DEMANDE D'AUTORISATION ENVIRONNEMENTALE POUR UN PROJET D'OUVERTURE D'UNE CARRIERE DE SABLES ET GRAVIERS ALLUVIONNAIRES

Commune de Sogny-en-l'Angle
Département de la Marne

Avis du Service environnement – eau - préservation des ressources de la DDT Marne du 03/04/2020

Réponses à l'avis du Service environnement – eau - préservation des ressources de la DDT Marne du 03/04/2020

Habitats de reproduction et de chasse pour les chiroptères

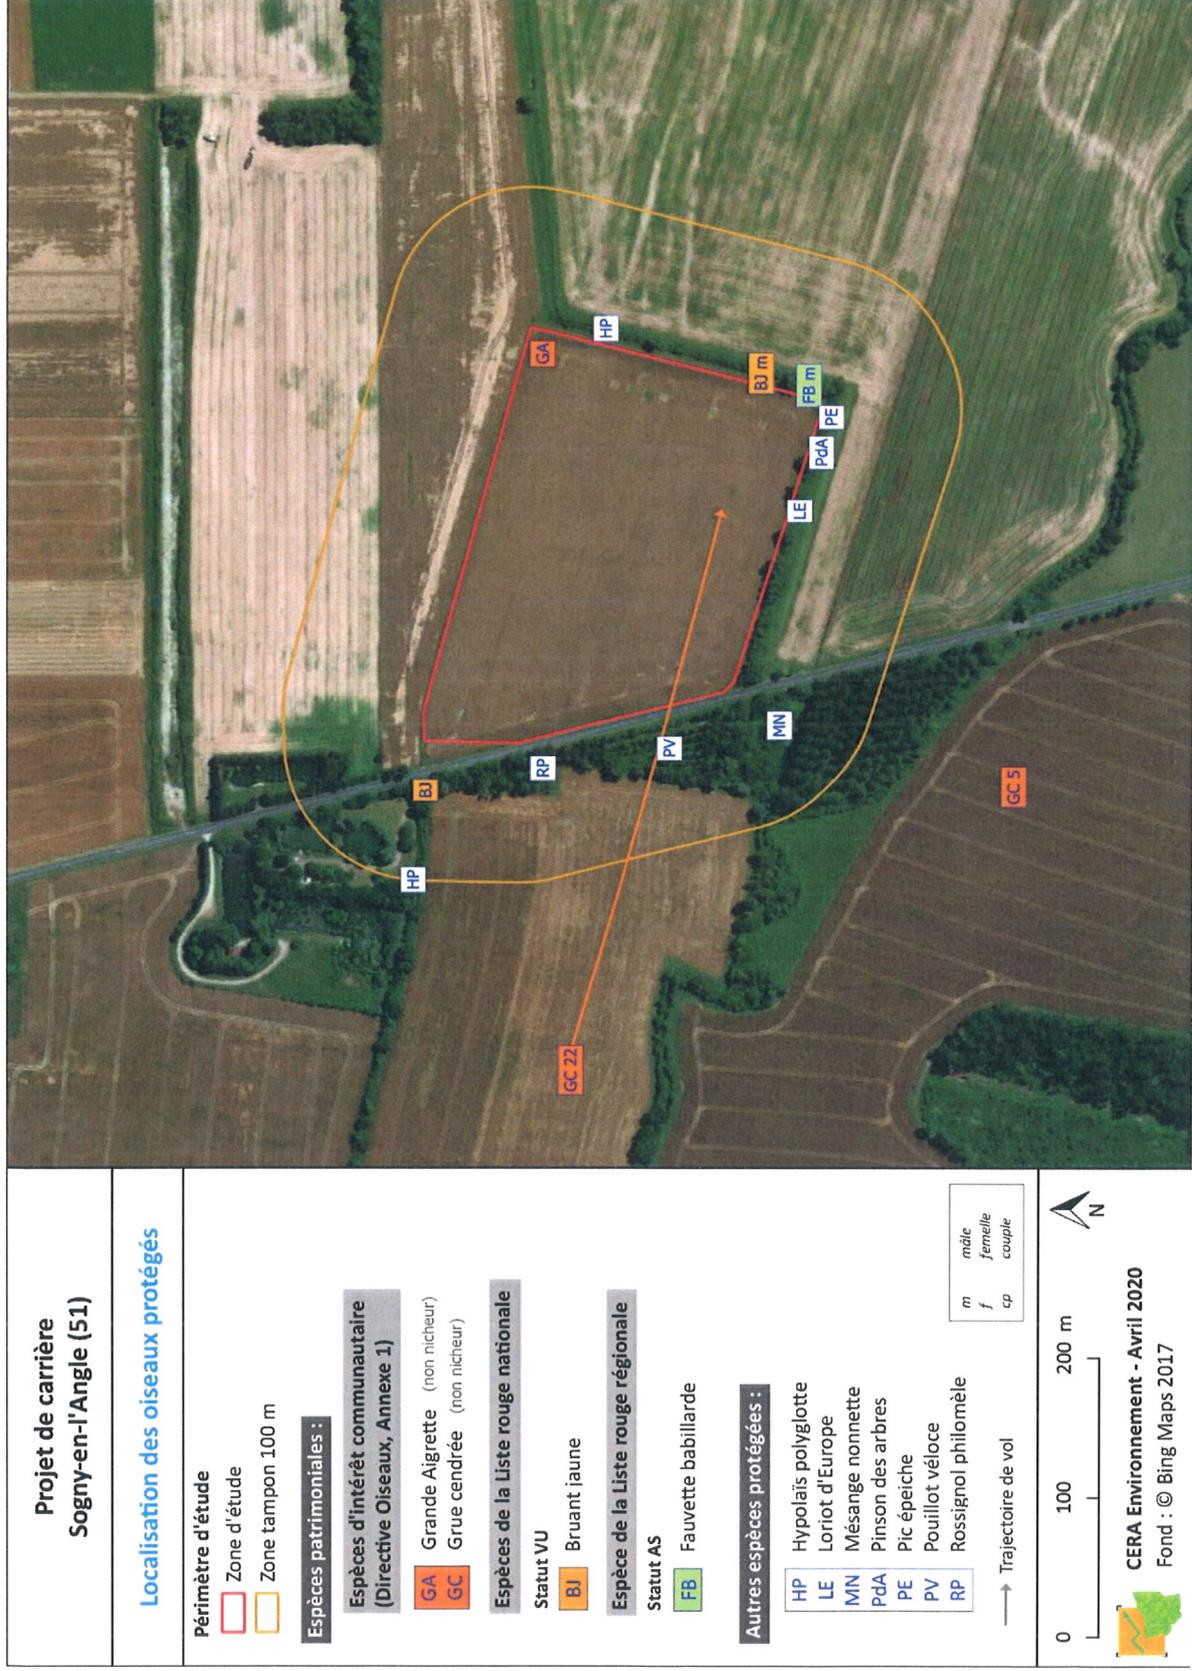
Quatre passages ont permis de réaliser l'inventaire de l'avifaune. Les différentes phases du cycle biologique des espèces sont couvertes. Il conviendra d'ajouter une carte localisant les espèces protégées (pas seulement patrimoniales) dans l'emprise du projet et dans l'aire d'étude rapprochée, la liste et la localisation des éventuels oiseaux protégés nicheurs sur ce même territoire.

L'analyse des impacts sera réexaminée en fonction des informations complétées concernant les espèces protégées et leurs habitats. Par voie de conséquence, les mesures ERC seront revues.

L'analyse des impacts n'a pas besoin d'être réexaminée. En effet, les espèces protégées n'étaient pas cartographiées mais ont bien été prises en compte lors de l'analyse des impacts. Pour rappel, l'ensemble des espèces protégées observées se situent sur la haie et dans le boisement localisés en dehors du périmètre d'étude.

**Habitats de reproduction
pour les oiseaux protégés**

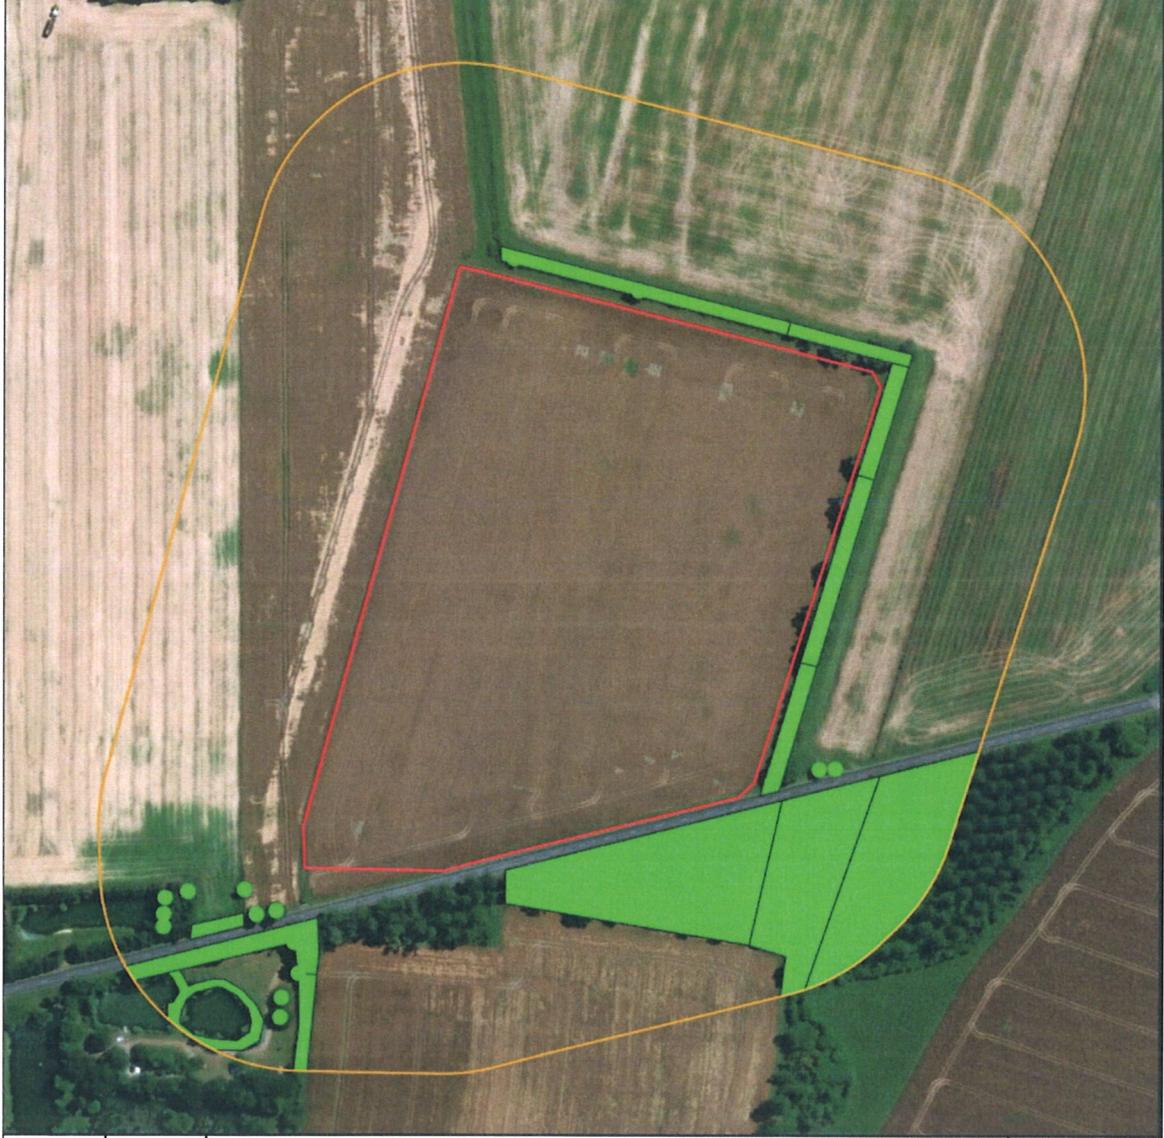
Il conviendra de cartographier l'habitat protégé des espèces par cortège d'espèces protégées (prairies, arbres de haut et moyen jet, arbres âgés ou non, lisières, friches rudérales...). Sur l'aire d'étude rapprochée, « *L'habitat protégé* » liés aux espèces protégées est à différencier de « *l'habitat naturel*. »

Les habitats protégés d'espèces protégées doivent être dimensionnés. En cas de suppression, altération ou réduction de ces habitats ou en cas de dérangement des espèces, les impacts devront être étudiés, quantifiés et suivis dans le temps. Le phasage et la remise en état devront être pris en compte.

Le périmètre du projet ne sert d'habitat de reproduction à aucune espèce protégée. De plus, les travaux se feront en dehors de la période de reproduction et donc aucun dérangement significatif n'est à prévoir. Aucune espèce protégée d'oiseaux n'a été observée dans les limites du projet même en période de reproduction.

Il est également important de préciser que la majorité des espèces observées sont relativement anthropophiles et ont pour habitude de nicher dans des milieux fortement anthropisés (Mésange nonnette, Pinson des arbres, Pic épeiche, Pouillot véloce, Rossignol philomèle...). La présence de nombreux habitats de meilleures qualités sur le périmètre ou aux alentours permet de certifier que les quelques impacts résiduels du projet ne remettent absolument pas en cause le bon accomplissement des cycles biologiques de ces espèces localement. Ainsi, le projet n'est pas susceptible d'engendrer de mortalité et dérangement pour les espèces protégées et n'aura quasiment aucun impact sur les habitats utilisés. Il n'aura aucun impact significatif sur les populations locales d'espèces protégées.

Ci-après figure la cartographie des habitats d'espèces protégées.

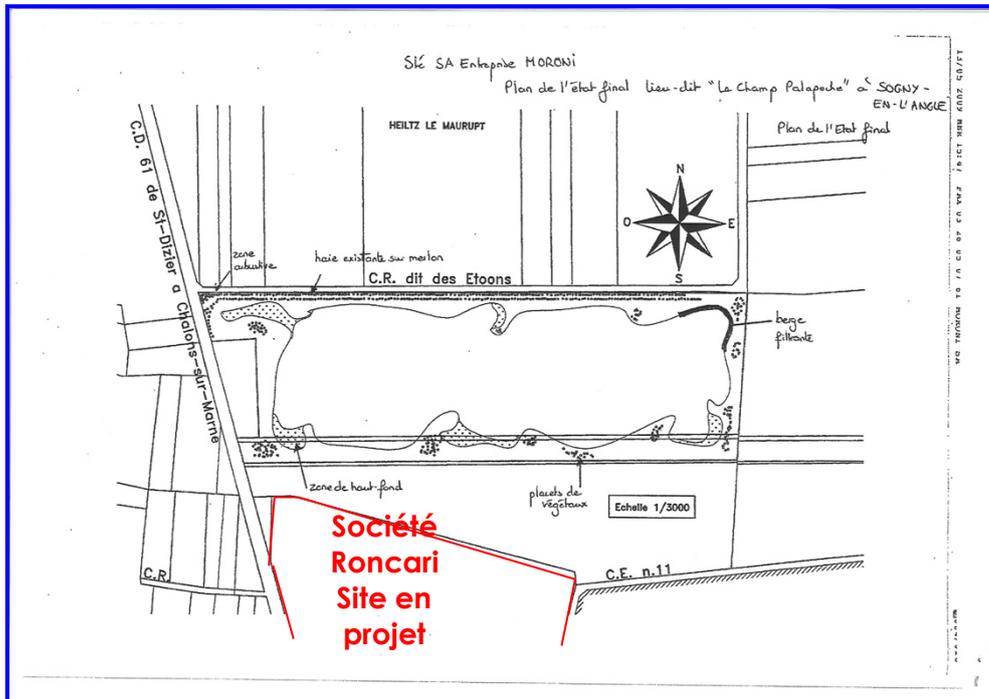
- si l'exploitation de la nouvelle carrière « Sogny II » aura un impact sur les deux carrières remises en état et notamment sur les zones humides ;
- si les projets de remise en état des carrières « Sogny I » et « Moroni », en cours d'exploitation à proximité du site, auront un impact sur l'exploitation et la remise en état du projet de carrière « Sogny II ».

La découverte (argilo-limoneuse), les fines de décantation et les matériaux inertes ont une perméabilité nettement inférieure à celle de l'aquifère. Ainsi, le site constituera une zone de divergence des écoulements en se conduisant comme une barrière ponctuelle. La nappe contournera le site.

Les terrains remblayés formeront un obstacle ponctuel aux écoulements souterrains pouvant entraîner un rehaussement de la nappe à l'amont, et un abaissement de la nappe à l'aval. »
